BAUUNGSPLAN NR. 114 der Stadt Geretsried für das allgemeine Wohngebiet als Bebauungsplan § 13 a des Baugesetzbuches

ZUSAMMENSTELLUNG DER STELLUNGNAHMEN WÄHREND DER ÖFFENTLICHEN AUSLEGUNG

Der Bebauungsplan wurde in der Zeit vom 15.12.2023 bis 26.01.2024 öffentlich ausgelegt.

Spitzgiebliges Haus vor dem Abriss

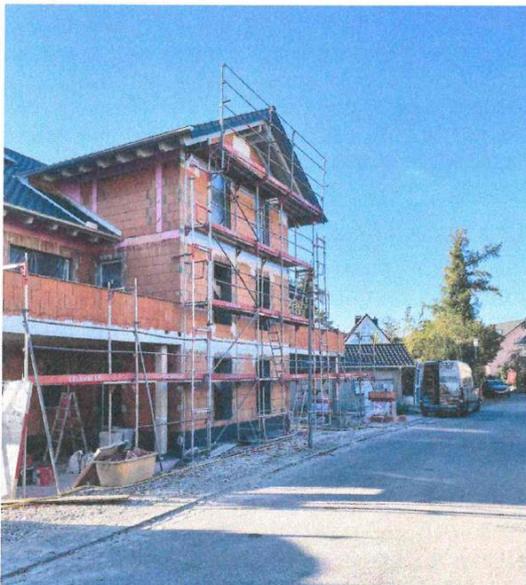
Mit diesem Bebauungsplan wird ein mehr oder weniger enger Bestandsschutz für die Spitzgiebelhäuser verhängt. Der Ausbau eines bestehenden Spitzgiebelhauses zu einem Haus mit einem vollen ersten Stock (240 cm Höhe) ist damit nicht möglich. Nachdem in früheren Jahren viele der vorhandenen Spitzgiebelhäuser in Geretsried weggerissen wurden und durch größere Häuser ersetzt wurden, sollen nun hier als ein „museales Projekt“ die alten Häuser aus der Geretsrieder Anfangszeit erhalten werden, obwohl sie den heutigen Anforderungen in Bezug auf Wärmedämmung und Energiekosten sowie auch den geänderten Lebensverhältnissen nicht mehr gerecht werden.

Schaut man sich die Bebauung um das Gebiet des Bebauungsplans an, so kann man feststellen, dass doch manches alte Haus abgerissen wurde und dafür ein größeres oder gleich Mehrfamilienhäuser dafür entstanden sind, obwohl hier doch immer eigentlich Paragraph 34 des Baugesetzbuches hätte gelten müssen, der die Umgebungsbebauung berücksichtigt. Ein sehr gutes Beispiel für die Bebauung, die offene Fragen aufwirft, ist das Grundstück Watzmannweg 17. Ein spitzgiebeliges kleines Haus, ähnlich meinem eigenen, wurde letztes Jahr abgerissen und durch ein Mehrfamilienhaus mit einer maximalen Bebauung des Grundstücks ersetzt. Hier können keine Bäume oder größere Gehölze mehr stehen, wie es der Bebauungsplan 114 fordert. Da um dieses Haus herum auf 3 Seiten ebenfalls Spitzgiebelhäuser stehen, kann ich nicht nachvollziehen, wie hier der § 34 angewandt wurde. Bei meinen Anfragen bezüglich einer Aufstockung meines eigenen Hauses beim Bauamt wurde ich immer auf die Umgebungsbebauung laut § 34 BauGB hingewiesen, die dieses nicht zulassen würde. Da wird doch mit zweierlei Maß gemessen! Ein Bebauungsplan wie er jetzt vorliegt, gibt mir diesbezüglich auch nicht mehr Möglichkeiten als bisher, sondern er schreibt es jetzt nur noch fester vor. Verdichtung ist in aller Munde, das soll auch in Geretsried passieren, aber dafür müssen dann andere auf Ausbaumöglichkeiten verzichten und sollen dann auch noch Bäume, Hecken und andere Bepflanzungen liefern, die an anderer Stelle wohl nicht notwendig sind, es werden sogar Schottergärten akzeptiert.

Aus meiner Sicht liegt hier eine eklatante Ungleichbehandlung vor, die einen dürfen bauen, so wie es ihnen gefällt, auch nicht immer wirklich architektonisch schön, aber die Schönheit liegt ja im Auge des Betrachters. Andere, und das gilt für das Gebiet des Bebauungsplans 114, sollen so wohnen, wie es der Plan jetzt vorsieht. O-Ton in einer Sitzung des Bauausschusses „Die Dachschrägen können ja durch Gauben ergänzt werden, was das Platzangebot im ersten Stock doch ausreichend steigert“. Das klingt ja fast wie das Argument „früher haben die Leute ja auch darin gewohnt“. Wer so nicht wohnt, kann da leicht einfach zustimmen.

Wenn man die aufgelockerte Bebauung mit Gärten im Planungsgebiet unbedingt erhalten will, könnte man ja durchaus z.B. nur Einfamilienhäuser mit einem ersten Stock in Normalhöhe zulassen und dann aber auch Dachneigungen kleiner 45 Grad ermöglichen. Auf diese Weise würde den Besitzern damit eine zukunftsgerechte Gestaltung ihrer Grundstücke bzw. Häuser möglich sein. Darf an den bestehenden Häusern grundsätzlich wenig verändert werden, lohnt sich die aufgrund des Klimawandels und der steigenden Energiepreise eigentlich notwendige Wärmedämmung und Heizungersatz bei einem Haus aus den Jahren 1950/1960 eigentlich nicht mehr und sind mit hohen Kosten verbunden. Das widerspricht auch den aktuellen Zielen der Bundesregierung.

Mit der Aufstellung des Bebauungsplanes wird das übergeordnete, städtebauliche Ziel verfolgt, eine geordnete, städtebauliche Entwicklung in Bezug auf eine ortstypische Bauweise zu ermöglichen.

Damit es zu keiner Benachteiligung der Spitzgiebelhäuser kommt, wird allerdings das Maß der baulichen Nutzung angepasst. Auf Grundlage einer vergleichbaren Bruttogeschossfläche zwischen beiden Gebäudetypen soll die reduzierte Geschossfläche im oberen Geschoss aufgrund der Dachschrägen eines Spitzgiebelhauses durch höhere Geschossfläche im Erdgeschoss kompensiert werden. Dementsprechend werden die zulässigen Grundflächen soweit erhöht und die Baufenster auf einigen Grundstücken vergrößert, dass über erdgeschossige Anbauten eine mit zweigeschossigen Gebäuden und flachem Dach vergleichbare Bruttogeschossfläche umgesetzt werden kann (siehe Abbildung). Damit ergibt sich im Erdgeschoss die Möglichkeit, barrierefreie Wohnungen einzurichten und auf geänderte Lebensumstände zu reagieren sowie in Dachschrägen als Stauraum zu nutzen und damit mehr Wohnraum zu gewinnen.

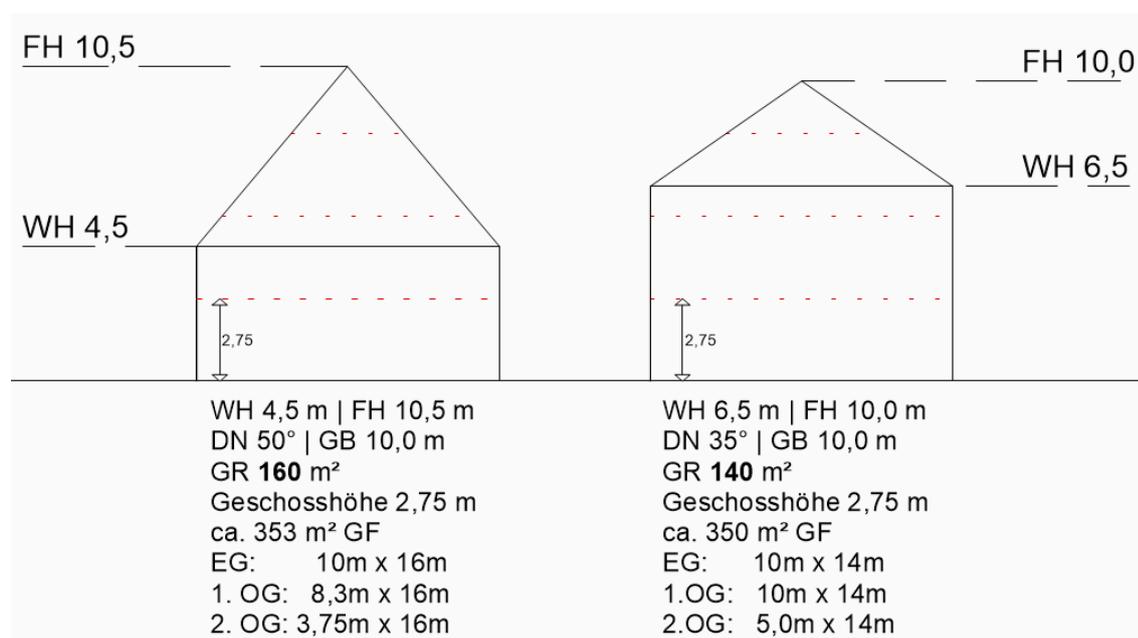
Mit dem Ziel einer maßvollen Nachverdichtung besteht unsererseits grundsätzlich Einverständnis, allerdings enthält der Entwurf Vorgaben, welche wir als ungerecht und auch als städtebaulich nicht zu rechtfertigende Benachteiligung empfinden. Hierzu zählt insbesondere, dass die sehr großen, im Inneren des Plangebietes gelegenen Grundstücke (WA 1) die geringste Bebaubarkeit und -dichte aufweisen sollen. Im WA 1 sollten, im Gegensatz zu allen anderen Bereichen (WA 2/3/4), nur Gebäude auch mit einer Wandhöhe von bis zu 6,50 m zulässig sein. Begründet wird dies ausschließlich durch den vorherrschenden (alten) Gebäudebestand, dessen Bautyp („Spitzgiebelhaus“) gesichert und fortgeschrieben werden soll. Wie die Begründung zutreffend darstellt, handelt es sich hierbei um Bauform alter Siedlerhäuser aus der Nachkriegszeit. Die Anforderungen an das Wohnen und die Platzverhältnisse waren damals natürlich unbestreitbar vollkommen andere. Warum ausgerechnet im WA 1 dieser Gebäudetypus so extrem durch die sehr geringen Wandhöhen und sehr steilen Dachneigungen fortgeschrieben werden soll, erschließt sich uns nicht. Warum soll nicht auch hier, wie in allen anderen Bereichen, eine Wandhöhe von 6,50 m möglich sein, um etwas mehr Wohnfläche zu schaffen und ein „echtes“ 1. OG ohne Dachschrägen zu ermöglichen? Dies

insbesondere vor dem Hintergrund, dass – wie die Begründung zum Bebauungsplan auf S. 22 ausführt – für die zukünftige Bebauung freigestellt sein soll, ob ein Neubau als Spitzgiebelhaus oder als Gebäude mit flacherer Dachneigung errichtet wird. Durch das Zulassen beider Bautypen würde laut Begründung das ortsprägende Spitzgiebelhaus mit Nachverdichtungsmöglichkeiten nach Möglichkeit erhalten, gleichzeitig wird jedoch die prägende umgebende Bebauung berücksichtigt. Wieso soll dies ausschließlich im WA 1 nicht gelten? Wie wird diesbezüglich mit der Planung dem Aspekt des sparsamen Umgangs mit Grund und Boden Rechnung getragen? Weiterhin wird doch auch zeitgemäßer Wohnraum dringend benötigt, welchem die Wohnform der Siedlerhäuser aus der Nachkriegszeit nicht wirklich Rechnung trägt! Da es sich auch um keine denkmalgeschützten oder historisch erhaltenswerten Strukturen handelt, ist diese Überakzentuierung des Bestandes nicht nachvollziehbar.

Der Untergliederung des Plangebietes in Teilbereiche (WA 1-4) geht einer städtebaulichen Bestandsaufnahme und –analyse voraus, aus denen die städtebaulichen Zielvorgaben abgeleitet wurden (siehe Begründung S. 16ff.). Für das Teilgebiet WA 1, in dem sich das Grundstück vom Einwender befindet, werden folgende Ziele verfolgt:

In diesem Sinne wird nun auch im vorliegenden Bebauungsplan Nr. 114 für den Teilbereich WA 1 der Erhalt der städtebaulich prägenden Gebäude angestrebt, wo das Spitzgiebelhaus durchgängig vorhanden ist, und an der festgesetzten Wandhöhe festgehalten. Da im angrenzenden WA 2 bereits eine Durchmischung mit anderen Gebäudetypen stattgefunden hat, lässt sich dort dieser Gebäudetyp nicht mehr als einziger festsetzen, hier sind auch andere Bautypen mit flacheren Satteldächern und höheren Wandhöhen zu berücksichtigen.

Damit es zu keiner Benachteiligung der Spitzgiebelhäuser kommt, wird das Maß der baulichen Nutzung angepasst. Auf Grundlage einer vergleichbaren Bruttogeschossfläche zwischen beiden Gebäudetypen soll die reduzierte Geschossfläche im oberen Geschoss aufgrund der Dachschrägen eines Spitzgiebelhauses durch höhere Geschossfläche im Erdgeschoss kompensiert werden. Dementsprechend werden die zulässigen Grundflächen soweit erhöht und die Baufenster auf einigen Grundstücken vergrößert, dass über erdgeschossige Anbauten eine mit zweigeschossigen Gebäuden und flachem Dach vergleichbare Bruttogeschossfläche umgesetzt werden kann (siehe Abbildung). Damit ergibt sich im Erdgeschoss die Möglichkeit, barrierefreie Wohnungen einzurichten und auf geänderte Lebensumstände zu reagieren sowie in Dachschrägen als Stauraum zu nutzen und damit mehr Wohnraum zu gewinnen.

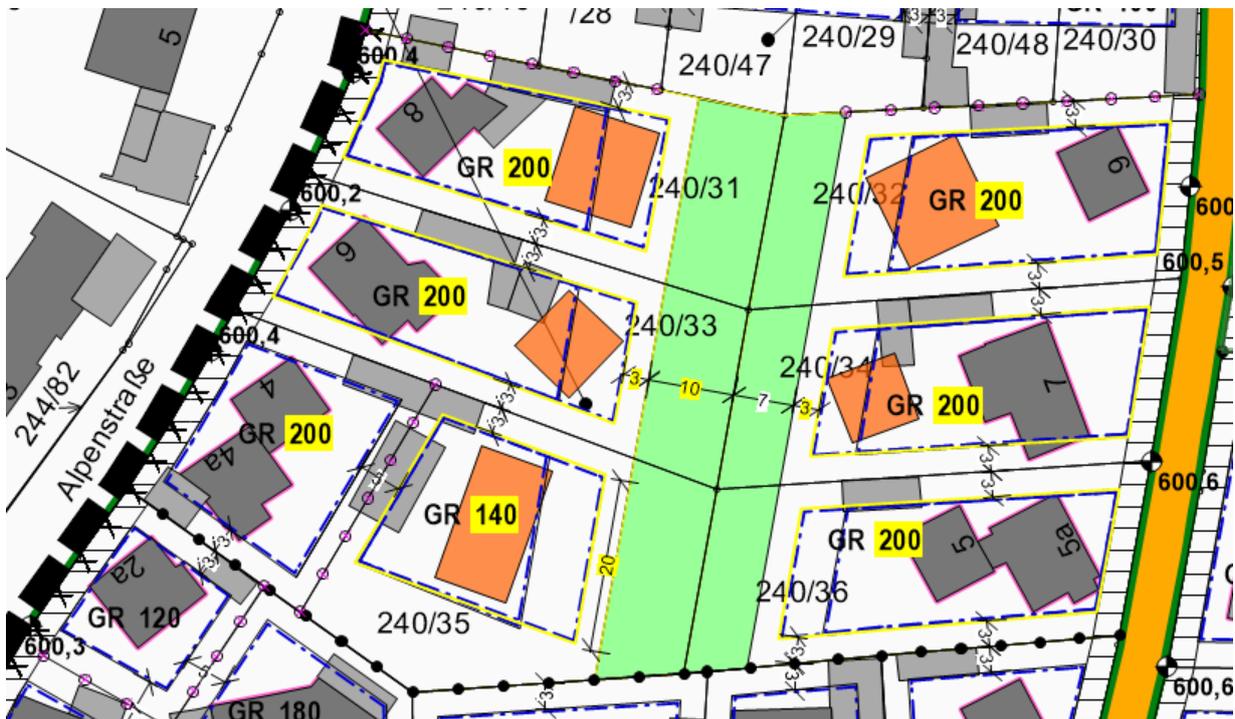
Durch die durch die Planung im WA 1 ausschließlich vorgesehene Bebaubarkeit mit einem spitzgiebeligen Einzelhaus stellt sich die Herausforderung, wie dort z.B. zwei voneinander unabhängige Wohneinheiten sinnvoll integriert werden könnten. Allein durch die Größe der Grundstücke mit über 1.000 m² schlagen Grundstückspreise von über 1. Mio. € zu Buche.

Hinzu kämen noch die Baukosten für einen Neubau. Solche großen Grundstücke mit nur einem einzigen Einfamilienhaus zu bebauen, erscheint uns wenig zeitgemäß und sozial, da dies für einen einzelnen Eigentümer schwer bezahlbar ist. Auch deshalb sollte wenigstens der Zwang zur extremen Spitzgiebeligkeit im WA 1 aufgegeben und wie in den anderen Bereichen alternativ eine WH von 6,5 m ermöglicht werden. Grundsätzlich läge aus unserer Sicht die Bebauung mit zwei Einfamilienhäusern näher.

Die vorliegende Planung verändert zudem ohnehin den bestehenden Gebietscharakter bereits durch die vorgesehenen Festsetzungen. Durch die Baugrenzen mit Grenzabstand von 3 m wird die gebietstypische, zum Charakter der „spitzgiebeligen Siedlerhäuser“ gehörende Grenzbebauung mit Garagen und Nebengebäuden mit Wirtschaftsräumen, ohnehin aufgegeben. Dies ist sicher grundsätzlich auch zeitgemäß, verändert aber bereits an dieser Stelle den Siedlungscharakter erheblich. Insofern ist auch deshalb nicht einsichtig, warum bei den Hauptgebäuden der nicht mehr zeitgemäße extrem spitzgiebelige Bau mit einer Wandhöhe von nur 4,5 m und einer Dachneigung > 45 ° zwingend vorgeschrieben und an diesem festgehalten werden soll. Im Weiteren wird sich auch die Situierung der Baukörper bei einer Neubebauung durch die vorliegende Planung zwangsläufig verändern. Dies ist schon dadurch bedingt, dass ein neuer Baukörper aufgrund des Zuschnittes der Baugrenzen fast immer giebelständig zur Straße stehen wird, anstelle des bisher eher traufständigen Bestandes. Auch ist ein Vor- und Zurückspringen der neuen Baukörper innerhalb der Baugrenzen grundsätzlich möglich und wahrscheinlich. Dieser Aspekt der Planung ist für uns in Ordnung, allerdings trägt das Argument einer (fragwürdigen) Orientierung am Bestand, weil dieser erhalten werden soll, damit umso weniger. Die Planung verändert das Gebiet ohnehin durch das Auflösen der typischen Grenzbebauung und der Situierung und Orientierung der Baukörper. Insofern kann – auch unter Außerachtlassung der weiteren konkurrierenden Belange wie „sparsamer Umgang mit Grund und Boden“ – die „extreme Spitzgiebeligkeit“ im WA 1 nicht gerechtfertigt werden. Der Bebauungsplan würde damit dem Ziel einer zeitgemäßen und zukunftsfähigen Weiterentwicklung der Bebauung aus unserer Sicht nicht gerecht. Dann hätte u.E. auch auf den Bebauungsplan verzichtet werden und eine Bebauung weiterhin nach den Maßgaben der Innenentwicklung (§ 34 BauBG) ermöglicht werden können, zumal im Plangebiet entsprechend gute Beispiele einer maßvollen Nachverdichtung mit zwei Baukörpern (z.B. Fl.-Nr. 240/36) bestehen. Dies läge bei der Größe der Grundstücke ohnehin vom Planungsgedanken näher.

Der Bebauungsplan trifft keine Festsetzungen zur Anzahl der Wohneinheiten. Dadurch ist die Möglichkeit zur Errichtung zweier Einzelhäuser sowohl an den Bestand anbauend, wie es gegenwärtig auf den Fl.Nrn. 240/35 und 240/36 der Fall ist, als auch freistehend gegeben. Unter Berücksichtigung der erforderlichen Abstandsflächen werden die Baugrenzen bei Grundstücken mit insbesondere tiefen Grundstückszuschnitten vergrößert. Gleichzeitig wird die zusammenhängende Gartenzone im Westen von 15 auf 10 m reduziert. Mit der Verkleinerung der Grünzone kann durch ausreichende Dimensionierung weiterhin die Funktionalität bewahrt bleiben (siehe Punkt zusammenhängende Grünfläche) und gleichzeitig wird den betroffenen Eigentümern eine höhere Flexibilität bei der Bebauung zugesprochen.

Diese Flexibilität kommt auch zum Tragen, weil keine Baulinie festgesetzt ist und wie vom Einwender richtig erkannt, dadurch eine unterschiedliche Situierung bzw. auch Drehung vom

Neubau möglich ist. Der Bebauungsplan hat nicht zum Ziel, die vorhandene Lage bzw. Drehung der Spitzgiebelhäuser einzufrieren. Da Nachverdichtung zwangsläufig zu einer Veränderung des Gebietes führt, wurden im Rahmen der Bestandsanalyse prägende städtebauliche Merkmale unter Berücksichtigung einer zeitgemäßen Weiterentwicklung herausgearbeitet. Im Teilgebiet WA 1 ist der spitzgiebelige Gebäudetyp prägend, weshalb daran festgehalten wird, gleichzeitig wird durch eine Baukörperdrehung z.B. eine geeignetere Ausrichtung für die Nutzung von PV-Anlagen möglich. Auf diese Weise sorgt der BP für eine geordnete Entwicklung und reagiert auf eine zeitgemäße Anpassung.

Unabhängig vom Bautyp ist es im WA 1 mit den geänderten Baugrenzen möglich, entweder anzubauen oder ein weiteres Einzelhaus zu errichten. Deshalb wird an dem vorhandenen Bautyp des Spitzgiebelhauses weiterhin festgehalten. In untenstehender Zeichnung ist eine solche Bebauung bis zur maximal zulässigen (erhöhten) GR, vergrößertem Bauraum sowie nach Reduzierung der privaten Grünfläche exemplarisch aufgezeigt.
